改善箇所説明図①

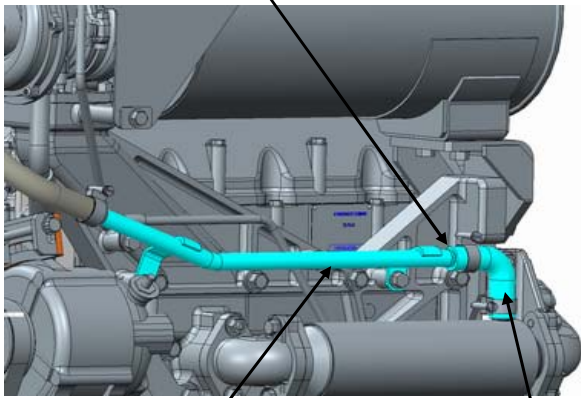
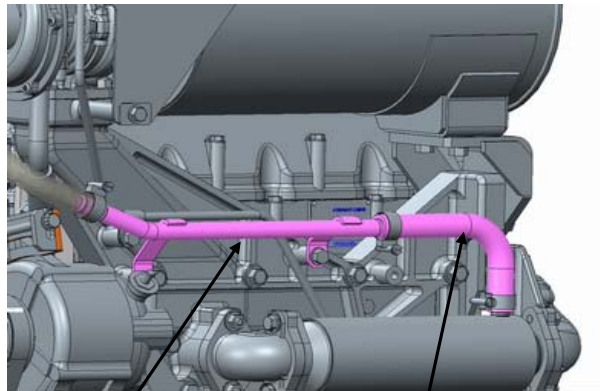
不具合発生箇所

ホースの長さを延長
38mm → 138mm

排気ガス再循環装置 (EGR) のクーラ配管において、EGR継手ホースの形状が不適切なため、継手部より冷却水が漏れることがある。そのため、そのままの状態で使用を続けると、水温が上昇して警告灯が点灯し、最悪の場合、オーバーヒートに至るおそれがある。

全車両、EGR継手ホース及びパイプを対策品に交換する。

EGRクーラ継手ホースの形状にて判断が可能。

改善箇所説明図②

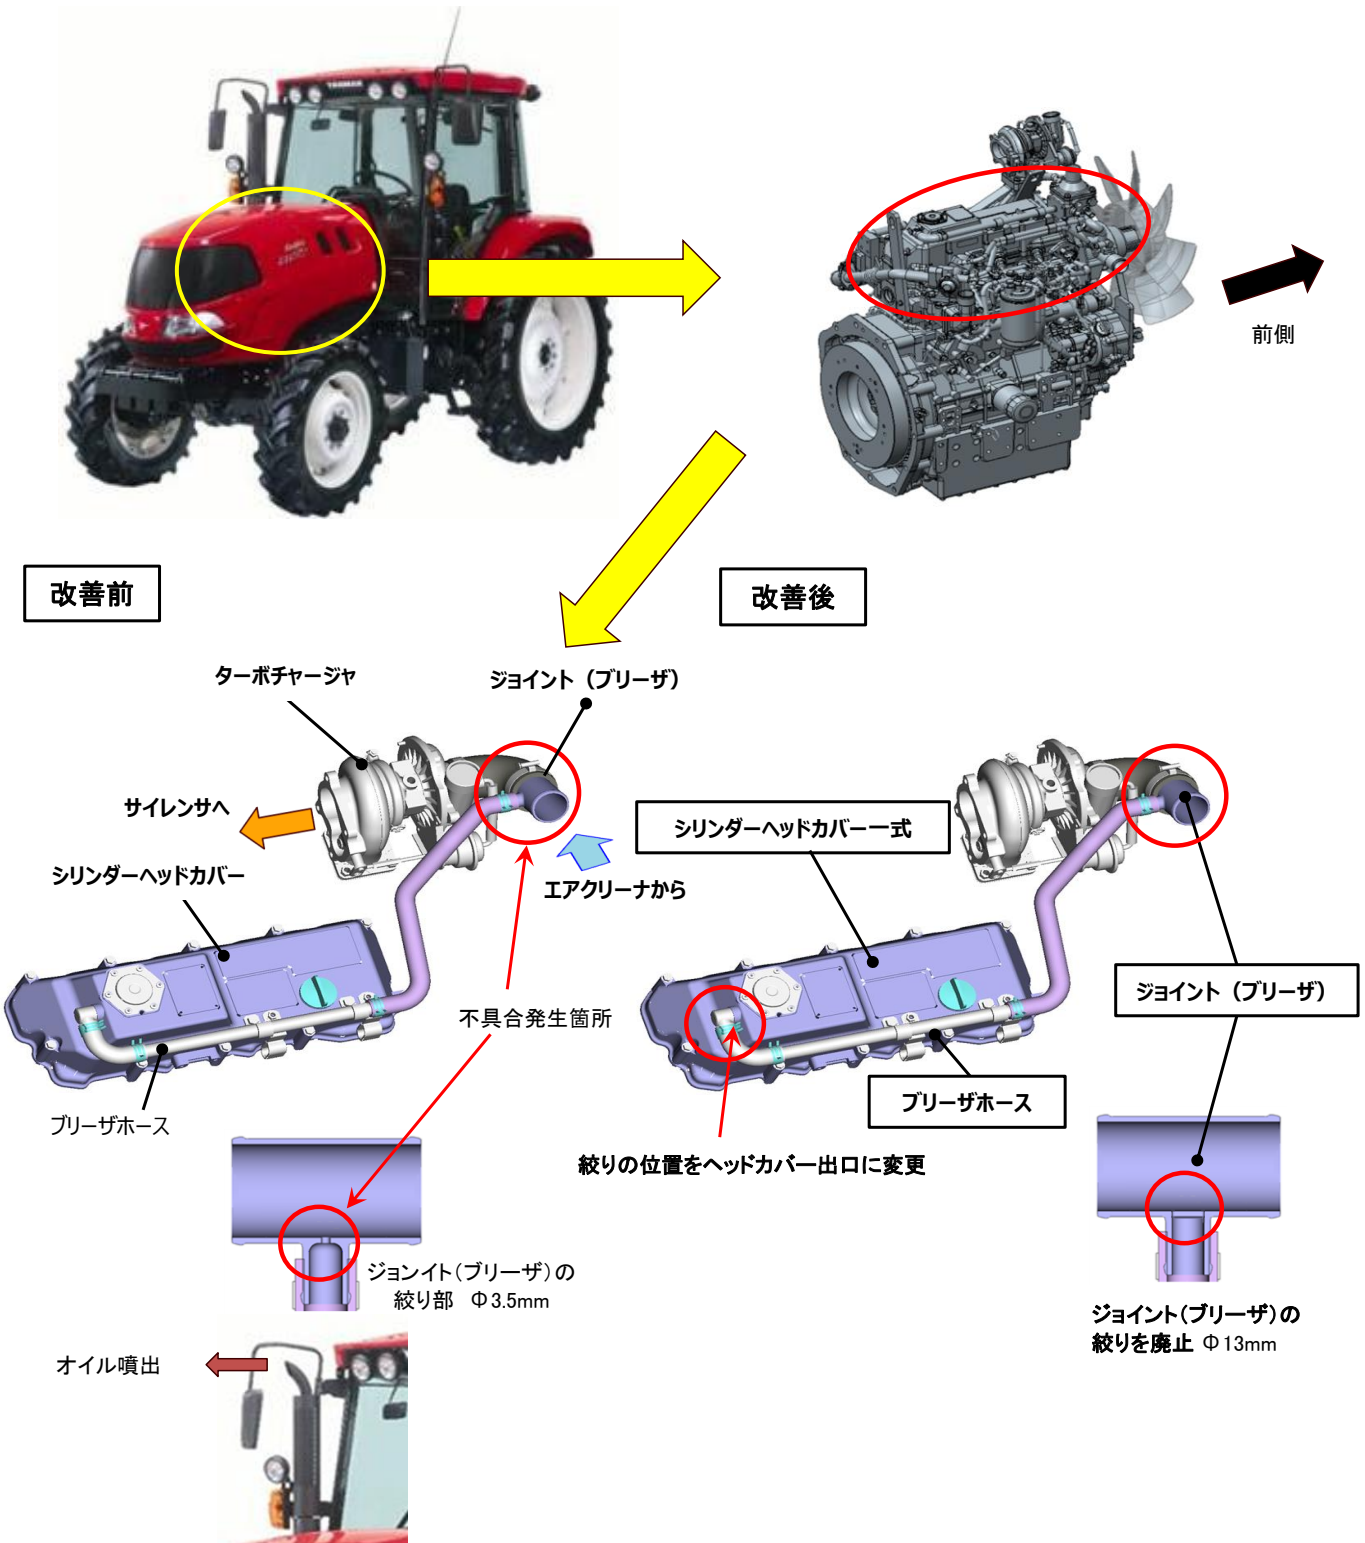
ブローバイガス還元装置の構造が不適切なため、低温での運転時にブローバイガス中の水分がジョイント(ブリーザ)の絞部で凍結して経路を閉鎖し、シリンダーヘッドカバー内の圧力が上昇することがある。そのため、ターボチャージャの潤滑油が当該圧力により押し出されて排気経路及び吸気経路に流入し、エンジン始動時に排気管からオイルが噴出する及び排出ガス値が基準を満足しなくなるおそれがある。

全車両、シリンダーヘッドカバー式及びジョイント(ブリーザ)を対策品に交換する。

ジョイント(ブリーザ)のペイント(黄色)により識別。
